Znak sprawy : ZP.271.2.2016

ZAWIADOMIENIE

„ Rozbudowa cmentarza, budowa miejsc postojowych oraz instalacji zewnętrznych przy ul. Słonecznej na działce nr 260, 261/2 i 628/1 obręb Rymań, Gmina Rymań”

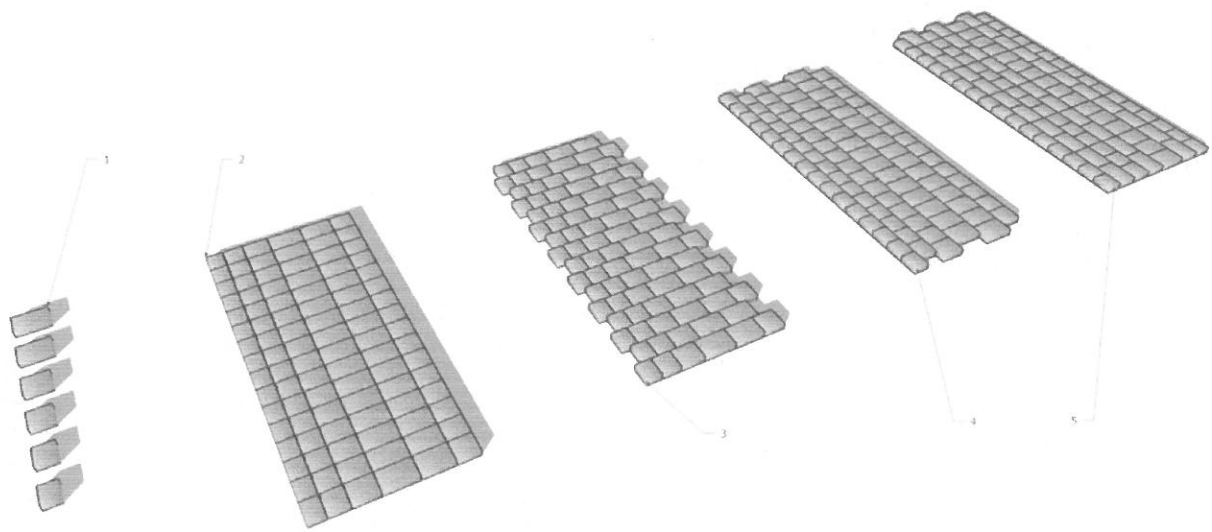
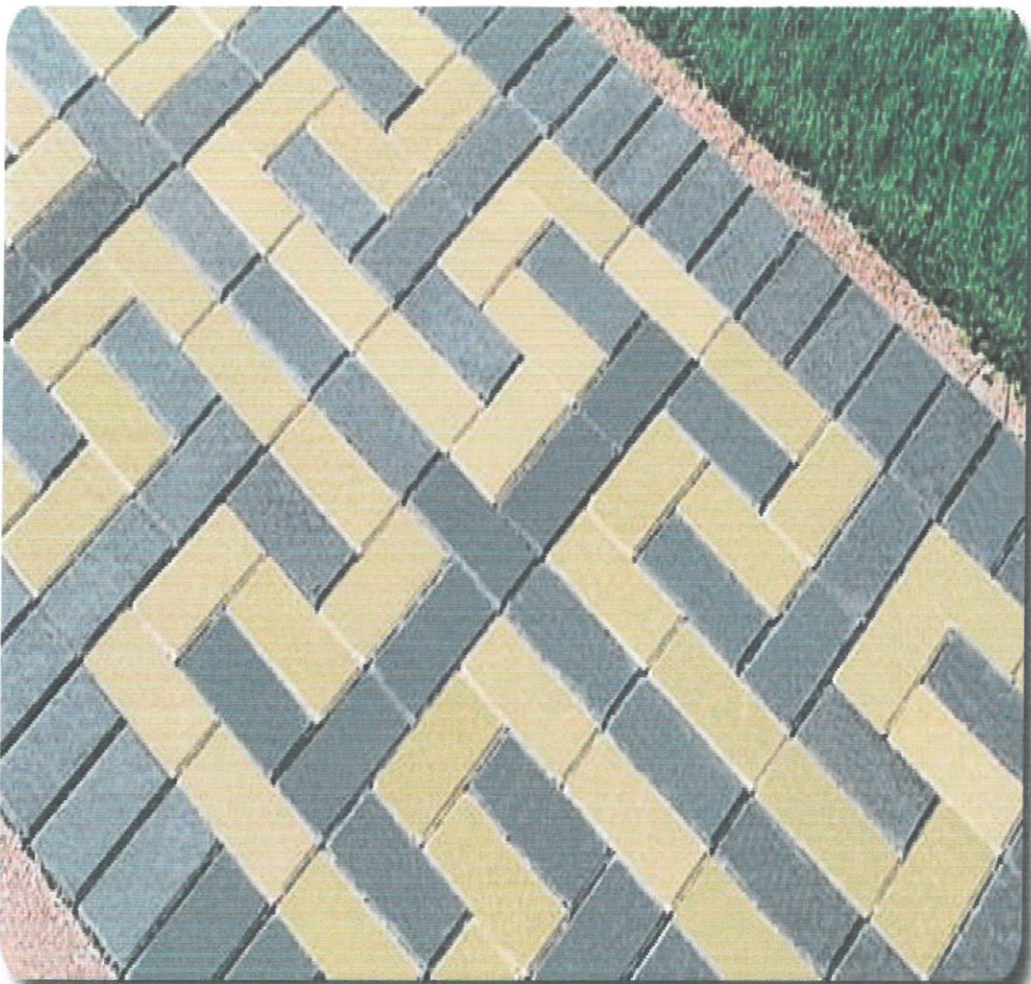
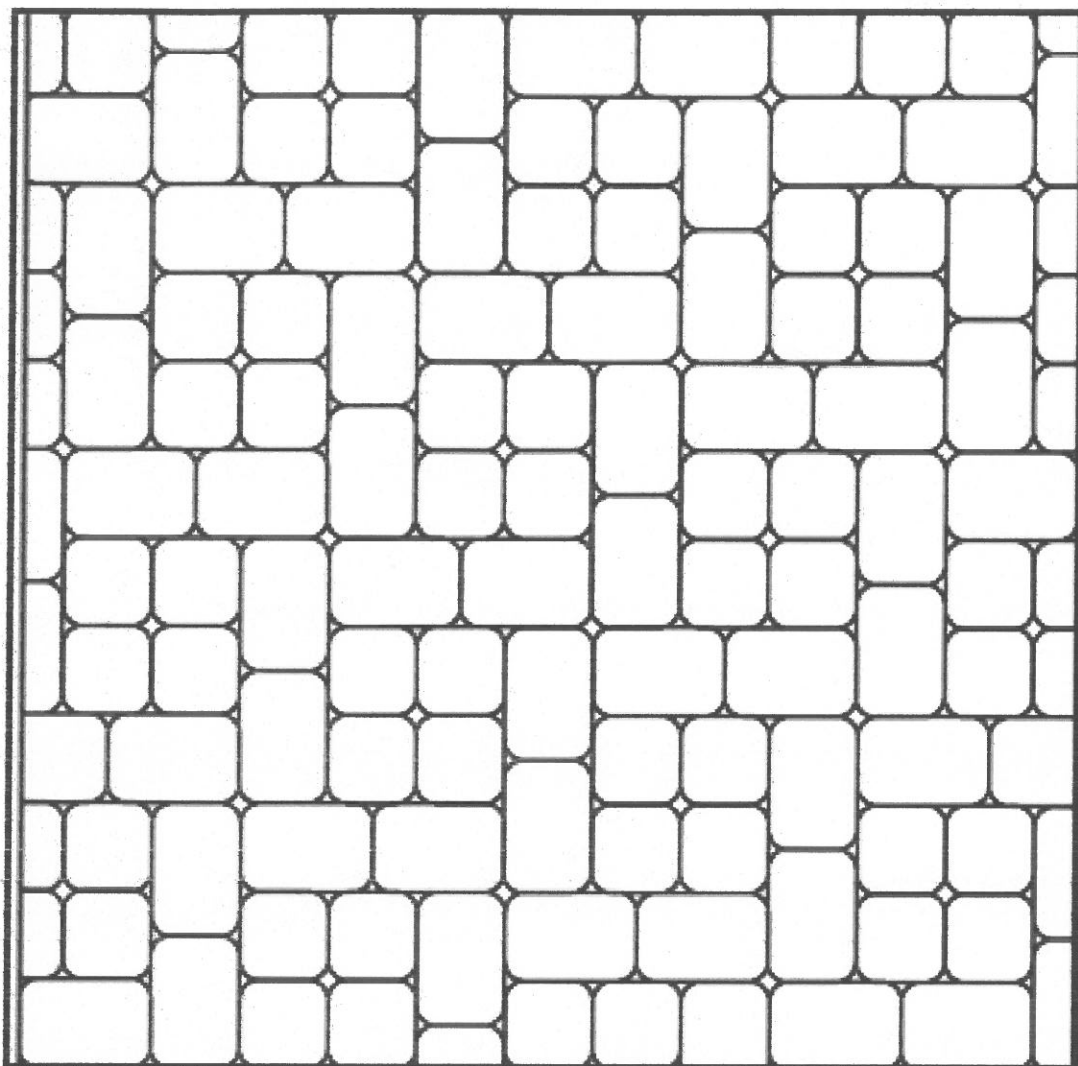
1. Jaką kostkę ekologiczną należy wbudować w poszczególnych sektorach cmentarza (proszę podać : rodzaj, wymiary i kolor kostki)?

Odp. W projekcie zastosowane dwa rodzaje kostek: kostkę pełną o grubości 8 cm i kostkę ażurową o grubości 8 cm. Kostka pełna typowa o wymiarze 10x20 cm lub innych w zależności od producenta układane w nieskomplikowanym wzorze (cegiełka, bruk, jak w załączeniu).
